Stellungnahme zum Bebauungsplan Nr. 279:

„Mobilitätsdrehscheibe Unterer Wöhrd“

Abb. 1 Stadt Regensburg UNESCO Welterbe (lila) und zugehörige Pufferzone (gelb)

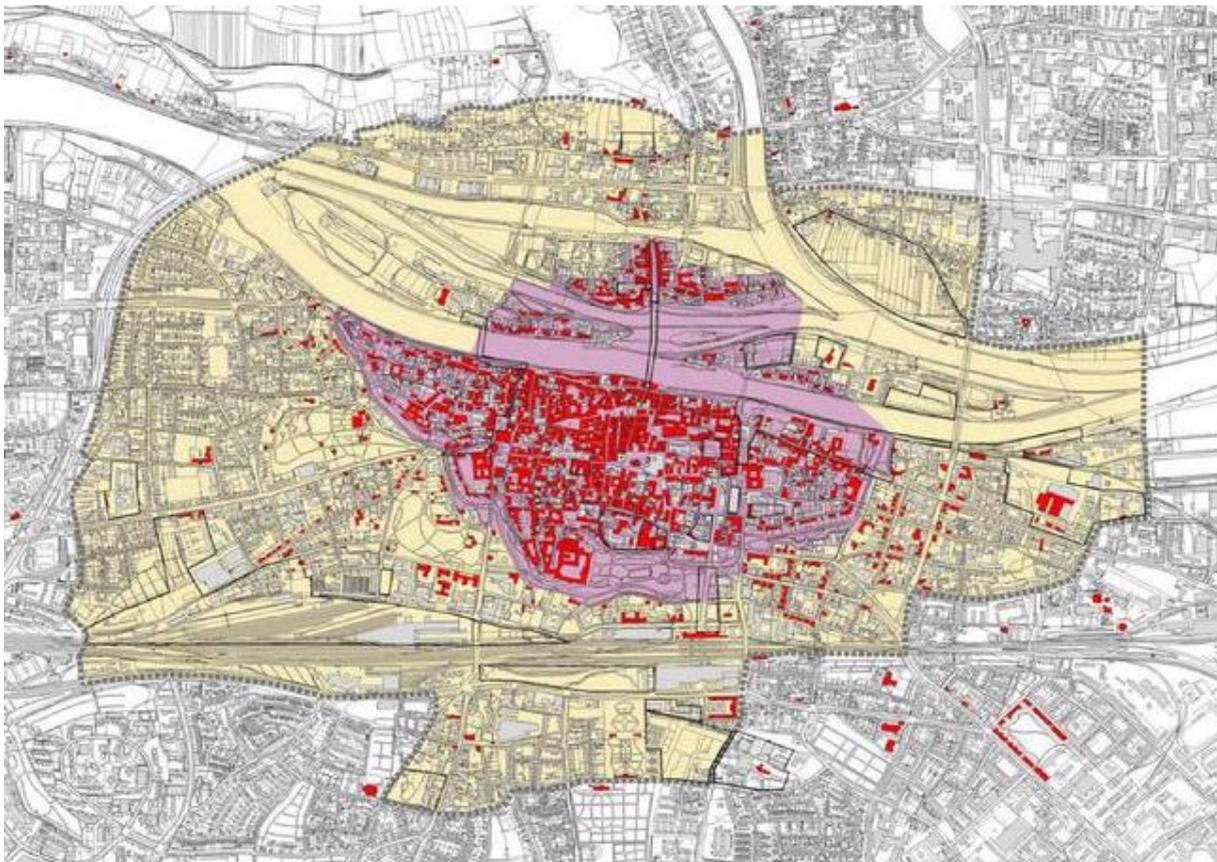
Als erstes ist darauf hinzuweisen, dass der Untere Wöhrd in seinen Westteilen (mit Werftstraße und Beginn der Wöhrdstraße) direkter Bestandteil des UNESCO Welterbes Stadt Regensburg ist, während der östliche Teil komplett – auch noch unter der Nibelungenbrücke hindurch – zur Pufferzone gehört, die das Welterbe vor schädlichen Veränderungen schützen soll (Abb. 1). Hier geht es vor allem um den Erhalt der Sichtachsen zum Welterbe und um die Verhinderung von maßstabspregenden, die Sichtachsen beeinträchtigenden Bauwerken.

Das ist der Stadt natürlich bekannt, so dass sich auch das Welterbe-Steuerungskomitee mit den denkmalpflegerischen Fragestellungen auseinandergesetzt hat, wie in der Begründung des Bebauungsplans Nr. 279 beschrieben wird. Bisher zeichnet sich die stark frequentierte Nibelungenbrücke mit ihrer Überquerung von Donau und Kanal als Erschließungsraum von überregionaler Bedeutung aus. Von ihr aus hat man einen weiten Blick hin zum Unteren Wöhrd, der sich durch den im Heimatschutzstil gehaltenen ortsbildprägenden Bau der Jugendherberge als von Grün umgebener Stadteingang präsentiert. Südlich davon öffnet sich der Blick über die Donau hin zur Altstadt und der einmaligen Silhouette des Weltkulturerbes. Das 1964 neben dem nördlichen Donauufer entstandene Eisstadion hat die Blickachse zum Unteren Wöhrd beeinträchtigt, aber nicht versperrt. 1978 kam es zu Planungen, das Stadion zu
